DETERMINAZIONE DEL DIRIGENTE SERVIZIO VIA/VINCA 1 agosto 2025, n. 341

**[ID VIP 13822] - Parco eolico composto da 9 aerogeneratori di potenza nominale pari a 8 MW, per una potenza complessiva di 72 MW, da realizzarsi nei Comuni di Turi (BA), Casamassima (BA) e Acquaviva delle Fonti (BA), e delle relative opere di connessione alla RTN ricadenti nei medesimi Comuni.**

**Istanza per il rilascio del Provvedimento di VIA statale ex art. 23 del D.lgs. n. 152/2006 e ss.mm.ii.**

**Relazione tecnica a supporto dell'istruttoria sul progetto**  
**ID\_VIP 13822**

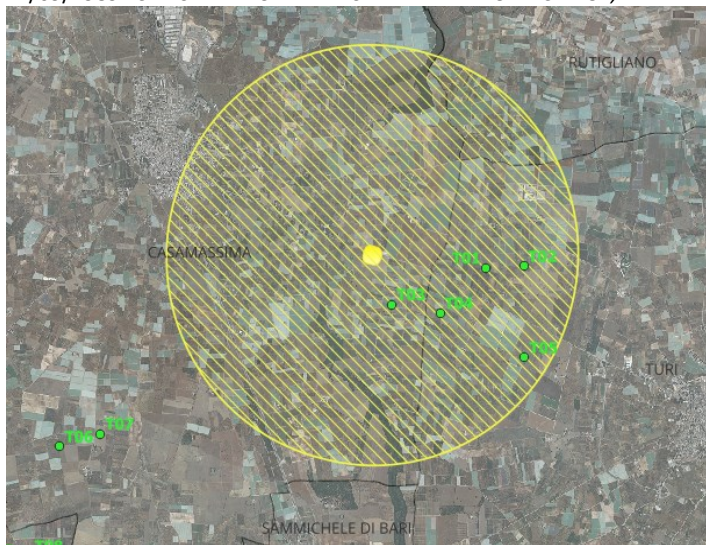
- gli aerogeneratori T01, T02, T04, T05, situati nel Comune di Turi, e T03, situato nel Comune di Casamassima, ricadono nella fascia di rispetto del Vincolo Archeologico (**ARK0134**) e del Vincolo Architettonico (**ARK0135**) istituiti ai sensi della Legge 1089 il 27/09/1989 “CHIESETTA RURALE DI S. MARIA DI MONTICELLO”;

**Figura 4** – Verifica di coerenza del progetto rispetto alle aree idonee di cui al D.Lgs. 199/2021 – fascia di rispetto dei beni sottoposti a tutela ai sensi della parte seconda del D.Lgs. 42/2004 (3 Km per impianti eolici) – Vincolo Archeologico (ARC0443); la linea nera indica i confini comunali

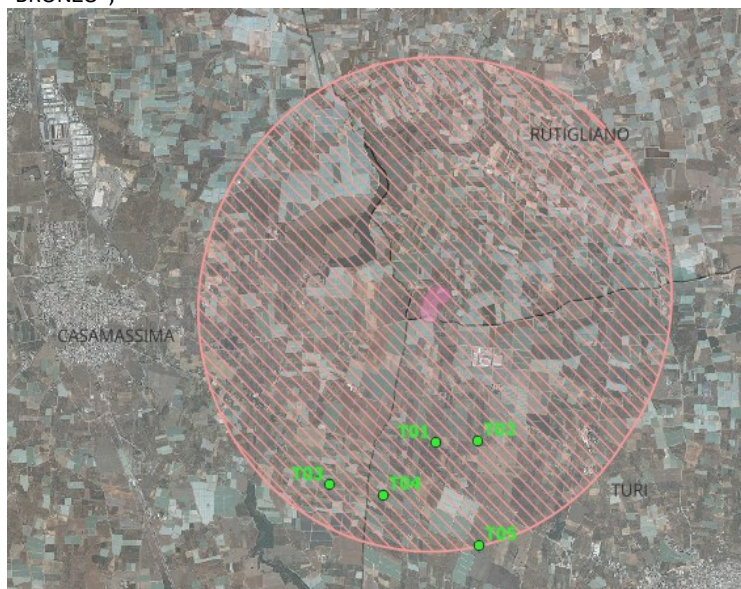
- gli aerogeneratori T01, T02, T04, T05, situati nel Comune di Turi, e T03, situato nel Comune di Casamassima, ricadono nella fascia di rispetto del Vincolo Archeologico (**ARC0443**) istituito ai sensi della Legge 1089 il 27/01/1987 “RESTI DI UN ABITATO DELLA PRIMA ETA' IMPERIALE. RESTI DI UN INSEDIAMENTO DELLA TARDA ETA' DEL BRONZO”;

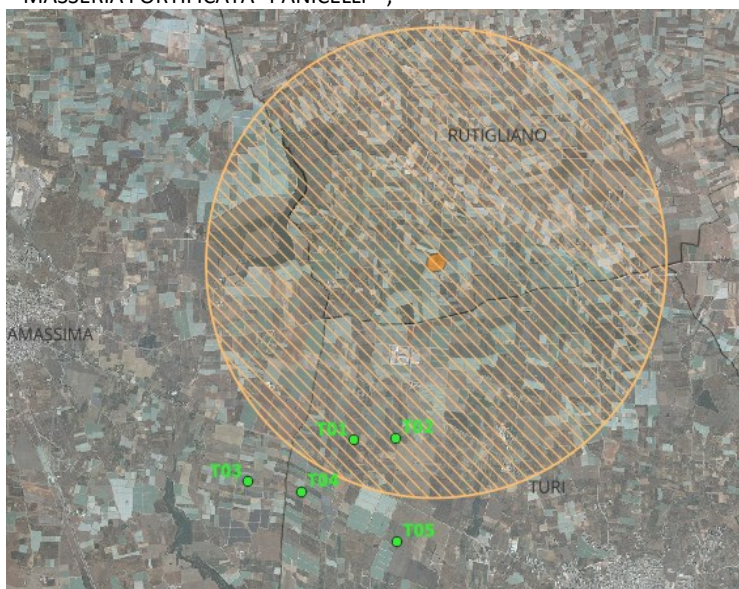
- gli aerogeneratori T01 e T02, situati nel Comune di Turi, ricadono nella fascia di rispetto del Vincolo Architettonico (**ARK0253**) istituito ai sensi della Legge 1089 il 08/10/1985 "MASSERIA FORTIFICATA "PANICELLI"";

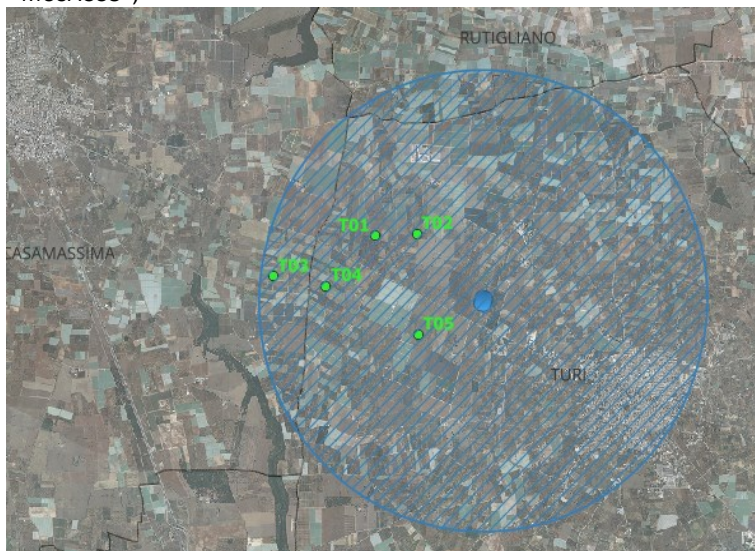
- gli aerogeneratori T01, T02, T04, T05, situati nel Comune di Turi, e T03, situato nel Comune di Casamassima, ricadono nella fascia di rispetto del Vincolo Architettonico (**ARK0276-ARK0277**) istituito ai sensi della L. 42/2004 il 10/08/2005 "NEVIERA DI MUSACCO";

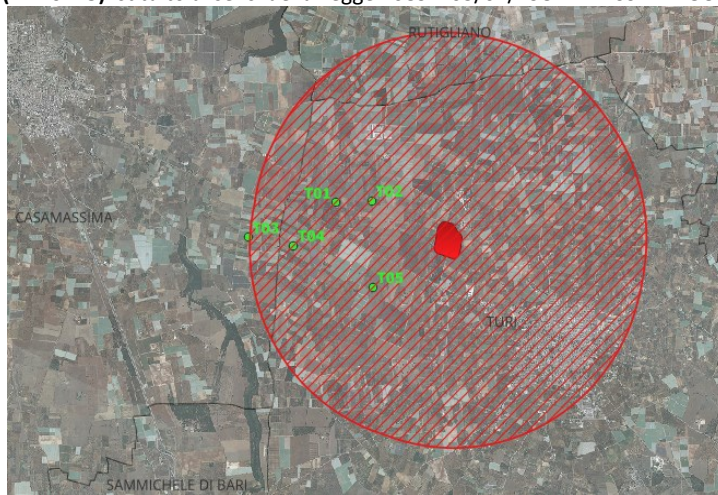
- gli aerogeneratori T01, T02, T04, T05, situati nel Comune di Turi, ricadono nella fascia di rispetto del Vincolo Architettonico (**ARK0274**) istituito ai sensi della Legge 1089 il 17/01/1983 "MASSERIA GONNELLI" e nella fascia di rispetto del Vincolo Architettonico (**ARK0275**) istituito ai sensi della Legge 1089 il 05/01/1984 "MASSERIA GONNELLI";

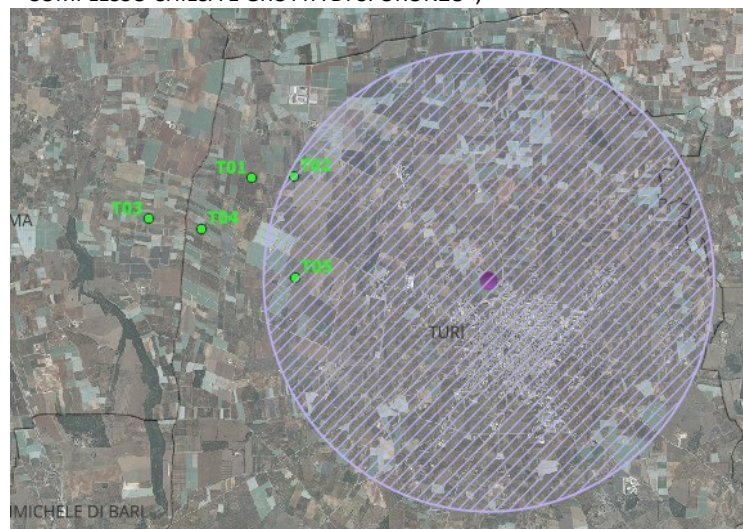
- gli aerogeneratori T02 e T05, situati nel Comune di Turi, ricadono nella fascia di rispetto del Vincolo Architettonico (**ARK0271**) istituito ai sensi della Legge 1089 il 11/06/1983 "COMPLESSO CHIESA E GROTTA DI S. ORONZO";

**Figura 10** – Verifica di coerenza del progetto rispetto alle aree idonee di cui al D.Lgs. 199/2021 – fascia di rispetto dei beni sottoposti a tutela ai sensi dell'art. 136 del D.Lgs. 42/2004 (3 Km per impianti eolici) – Vincolo Paesaggistico (PAE00115); la linea nera indica i confini comunali

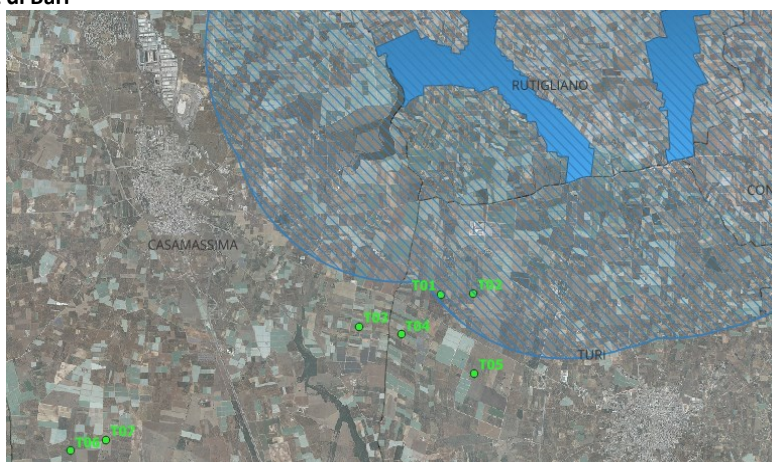
- **ricade** nella fascia di rispetto dei beni sottoposti a tutela ai sensi dell'articolo 136 del D.Lgs. 42/2004 (3 Km per impianti eolici), in particolare gli aerogeneratori T01 e T02 rientrano nel Vincolo Paesaggistico istituito ai sensi della L. 1497 - GALASSINO del 01/08/1985 "**PAE0115 - Dichiarazione di notevole interesse pubblico del territorio delle lame ad ovest e a sud-est di Bari**"

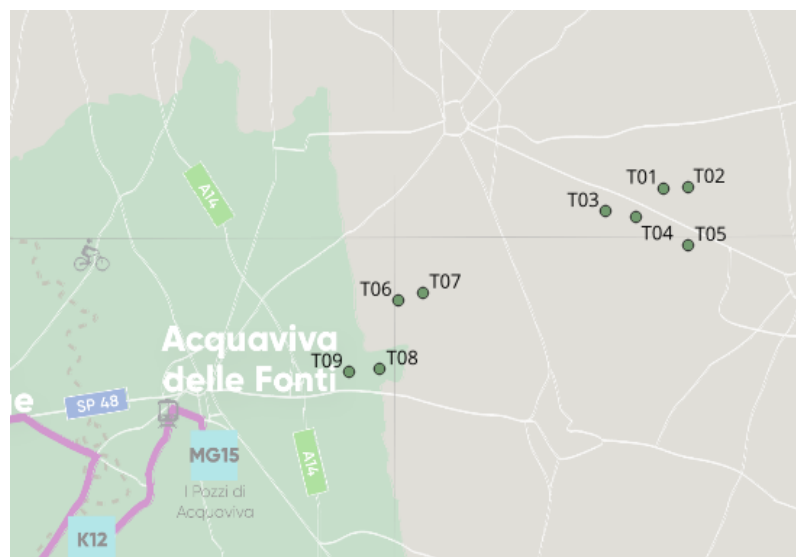
Gli aerogeneratori T08 e T09 rientrano nell'estensione del Parco MurGeopark, come da immagine seguente.

- ❖ Tutti gli aerogeneratori, tranne T06 e T07, NON ricadono in aree indicate come IDONEE ai sensi dell'art.20 co.8 lett. c-quater).

**Figura 15** – Corine Land Cover 2011 – fonte: <https://webapps.sit.puglia.it/freewebapps/UDS2011/index.html>

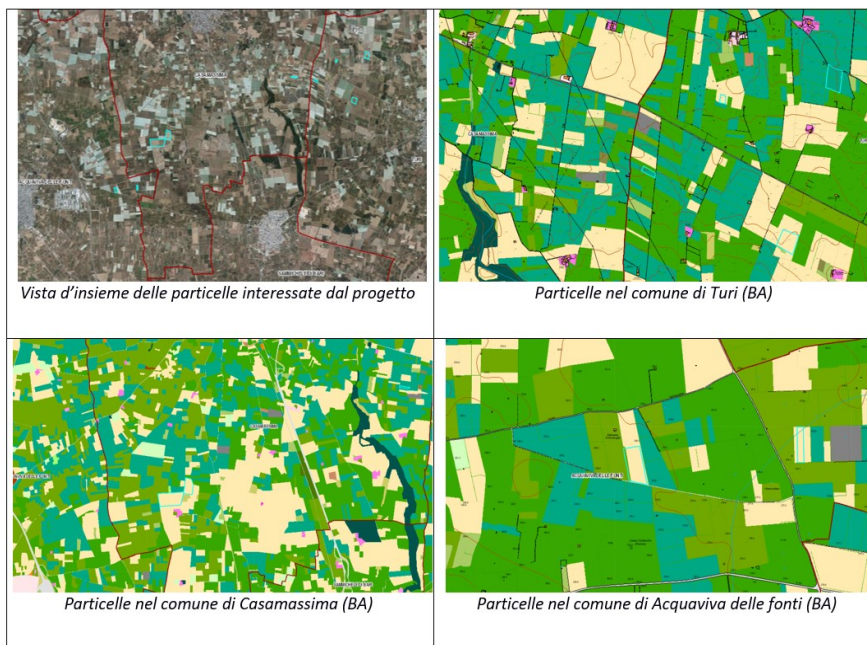
- e) l'impianto **non è integrato** nel contesto delle tradizioni agroalimentari locali e del paesaggio rurale. Per quanto riguarda l'uso del suolo, l'area interessata dal posizionamento degli aerogeneratori è classificata come superficie agricola nei comuni Turi, Casamassima, Acquaviva delle Fonti in provincia di Bari ed è caratterizzata nella maggior parte dal codice **2111 - seminativi semplici in**

**Figura 16**-Impianto e buffer di 10 km (Fonte: Elaborato "GED-TUCAC109-Relazione Paesaggistica –signed –signed –signed. pdf" - Figura 20-pag.63)

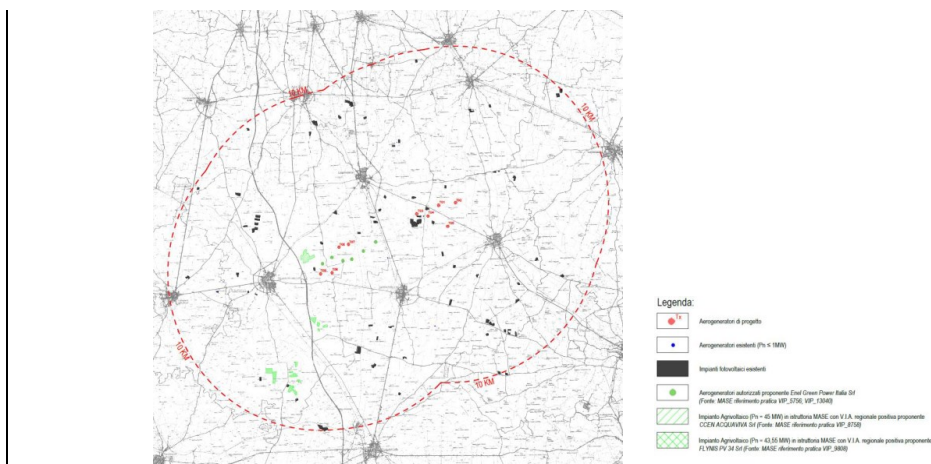
- **Distanza minima tra parchi eolici di 50 volte l'altezza massima della turbina più vicina (per evitare l'effetto selva).**

Dalla verifica effettuata, il parametro risulta **non rispettato** poiché nel raggio di 10 Km sono presenti diversi impianti già realizzati, impianti già autorizzati da realizzare ed impianti con procedimenti di autorizzazione in corso.

**Figura 17** – Elementi del Paesaggio fonte: GED\_TUCAC89\_RilievoElementiPaesaggioAgrario\_signed-signed-signed.pdf

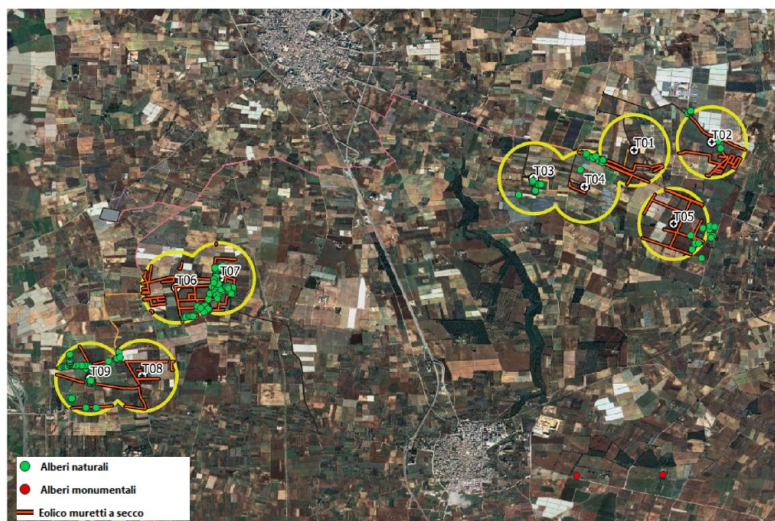
Come già detto precedentemente sono stati individuati dal proponente dei muretti a secco, alcuni dei quali in stato di abbandono. Il proponente afferma che tali elementi verranno solo minimamente e indirettamente coinvolti dalle operazioni di movimentazione e trasporto macchine (come la realizzazione e l'allargamento di strade temporanee) e saranno ripristinati e valorizzati al termine dei lavori.
